RE: breyting á deiliskipulagi Skarðshlíðar 1. áfanga vegna endastöðvar strætó.

Til : Anna Margrét Tómasdóttir
Frá : Einar Snorri Einarsson <einare@landsnet.is>
Heiti : RE: breyting á deiliskipulagi Skarðshlíðar 1. áfanga vegna endastöðvar strætó.
Málsnúmer : 2111398
Málsaðili : Hafnarfjarðarkaupstaður
Skráð dags : 22.03.2022 13:07:50
Höfundur : Einar Snorri Einarsson <einare@landsnet.is>

Ný tillaga, uppdrátturinn yrði án útskýringartextans eitthvað af honum kæmi á skýringarmyndina

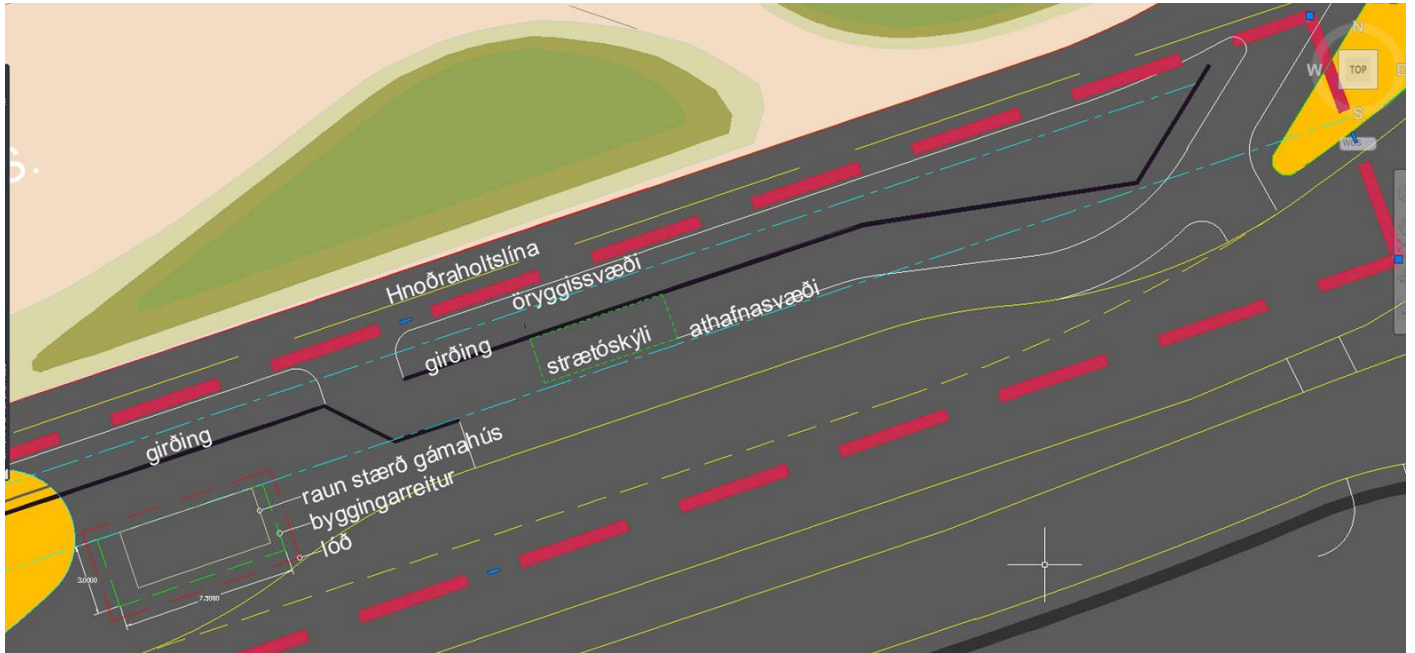
Við gáfum okkur þann útgangspunkt að strengurinn væri ca undir miðri gangstéttinni. Í tillögunni eru:

- skipulagsmörk flutt út fyrir línustæðið
- gert ráð fyrir að byggingarreiturinn sé minnkaður og fluttur út fyrir athafnarsvæðið. Aðstöðuhúsið fyrir vagnstjóranna er gámahús sem er í dag staðsett við Klukkuvelli það verður flutt á staðinn.
- lóð er minnkuð
- hljóð-girðingar fluttar fjær lögn en enn innan athafnarsvæðis
- strætóskýli innan athafnarsvæðis, sökklar á strætóskýlum eru ca 50cm djúpir

Í gönguleið/gangstétt hverfis megin manar liggur Hnoðraholtslínan sem er 132kV jarðstrengur á vegum Landsnets.

Ákveðnar takmarkanir gilda við jarðstrengi og má hvorki byggja né gróðursetja á 4m öryggissvæði sem er í kringum

jarðstrenginn. Sitthvoru megin við öryggissvæðið er 3,5 m svæði sem er athafnarsvæði. Á athafnarsvæðinu má ekki byggja né raska landi að frátöldum efstu 30 cm nema í samráði við Landsnet.

Jú við erum búin að fara yfir þetta og höfum engar athugasemdir við breytingarnar.
